Acuerdo 1036 Por el cual se aprueba la actualización de los límites de generación y absorción de potencia reactiva de la planta de generación San Carlos y las respectivas curvas de carga

N° 1036

01 Febrero 2018

Unidad 1

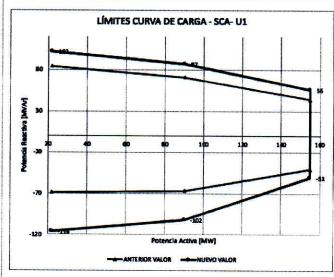
Aprobar la declaración de una nueva curva operativa de carga de las unidades 1 a 8 de la planta de generación

San Carlos, en las que se define la capacidad para entrega y absorción de potencia reactiva de la unidad en función de la potencia activa generada así:

| Capacidad de Generación de Reactivos en: | VALOR ANTERIOR | VALOR POSTERIOR |
| P[MW] | Q [MVAr] | Q [MVAr] |
| 22 | -69 | -116 |
| 90 | -67 | -102 |
| 155 | -41 | -51 |
| 155 | 44 | 56 |
| 90 | 71 | 87 |
| 22 | 84 | 102 |
